姫路駅北駅前広場計画に関する 各種団体からの提案

平成20年11月18日

都市計画変更の参考平面図

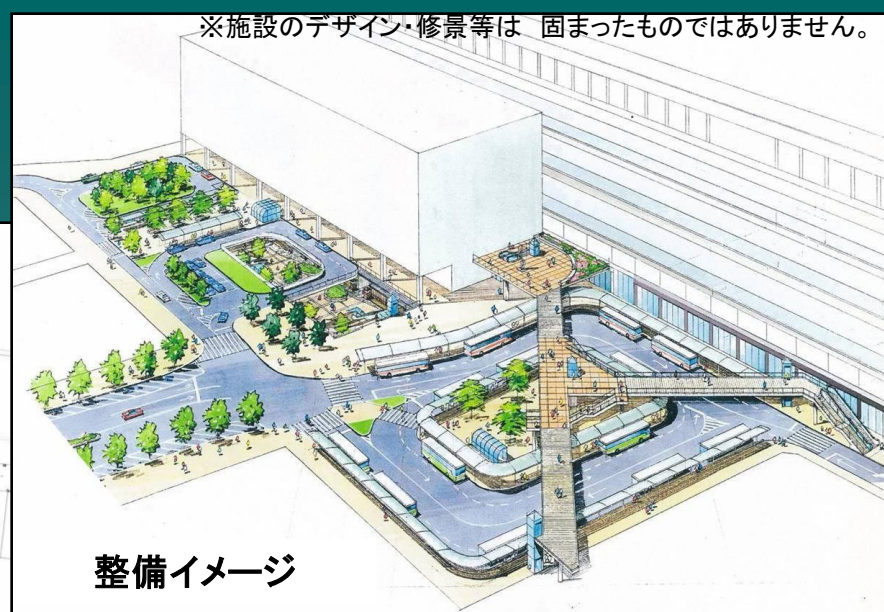
提案の骨子

- ◆お祭り広場(さくら広場)と舞台階段
- ◆新桜門橋・姫路城を眺める場所の提供
- ◆駅西地区への歩行者の誘導
- ◆既存地下街への配慮(歩行者の誘導・排煙の確保等)

- ◆交通広場(公共交通機関の集約)
- ◆交通利便性に配慮した動線計画

- ◆駅から姫路城までを「さくら」で演出
- ◆さくら並木～水の広場
